Novabell SpA

progetto di ambientazione:

osservanza alle prescrizioni conferenza di servizi

Settembre 2020

Figura 2 variante beni paesaggistici e sistema forestale boschivo PSC – Tav. 8.4

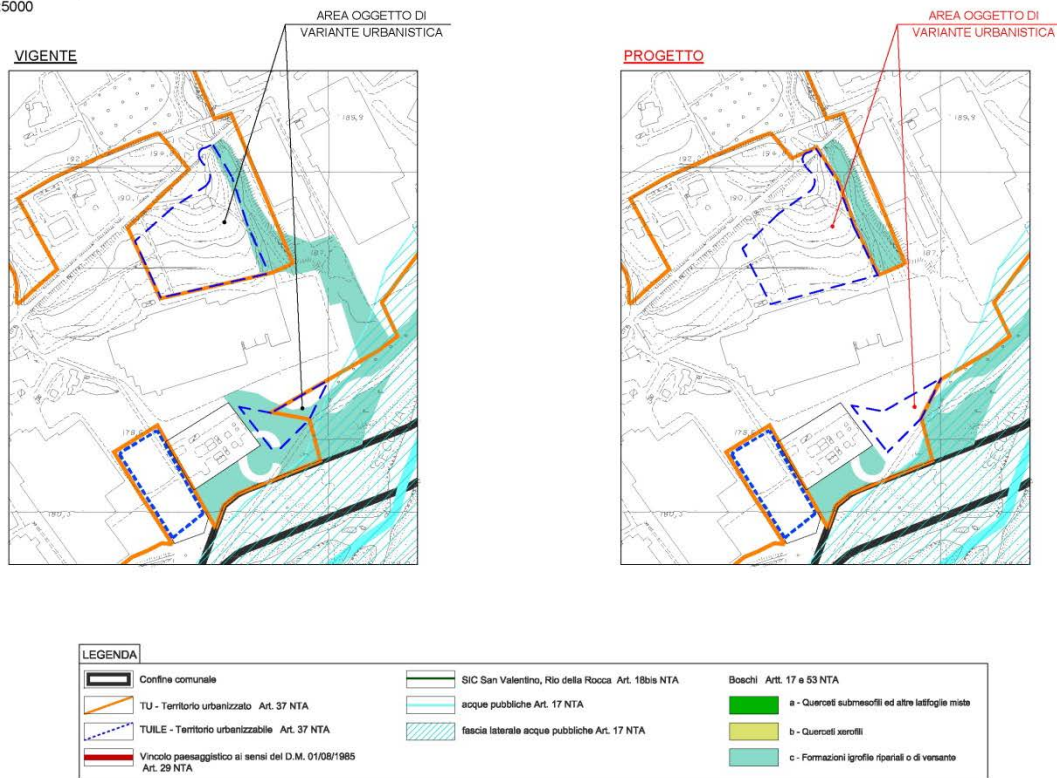
Ai sensi dell'art. 38, comma 6, del PTCP, la perimetrazione di cui alla tavola 8.4 *Tavola dei vincoli ambientali: beni paesaggistici e sistema forestale boschivo* del vigente PSC comunale deve essere pertanto oggetto di proposta di variante al PSC come da schema allegato (figura successiva), per mero errore non correttamente inserito negli elaborati di progetto analizzati in conferenza di servizi.
